改善箇所説明図

エアバッグコントロールユニット

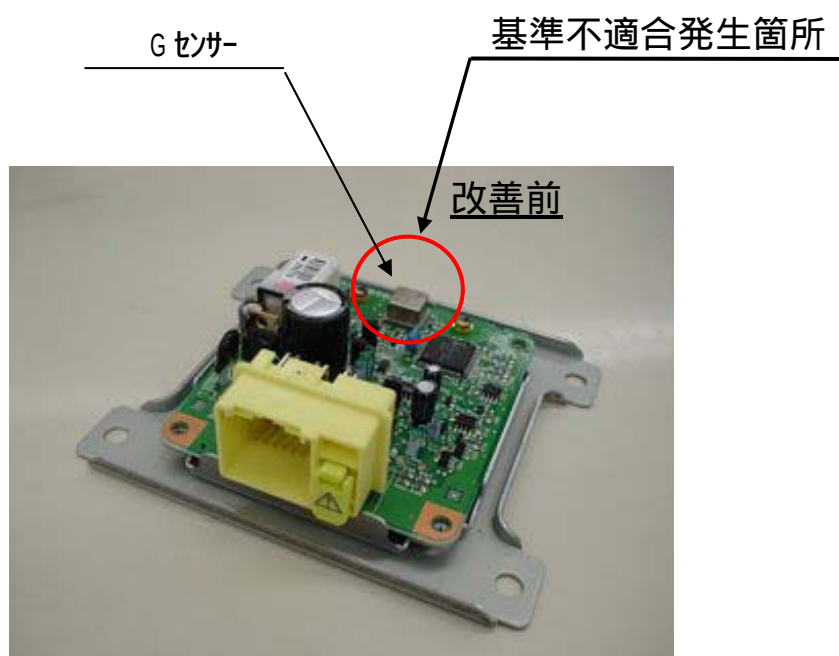
エアバッグコントロールユニットに、誤って乗用車用のGセンサー（感度の高いもの）が組み込まれたものがある。
そのため、そのままの状態で使用を続けると、エアバッグが走行時の強い路面振動により誤って作動するおそれがある。

全車両、正規のGセンサーを組み込まれたエアバッグコントロールユニットと交換する。
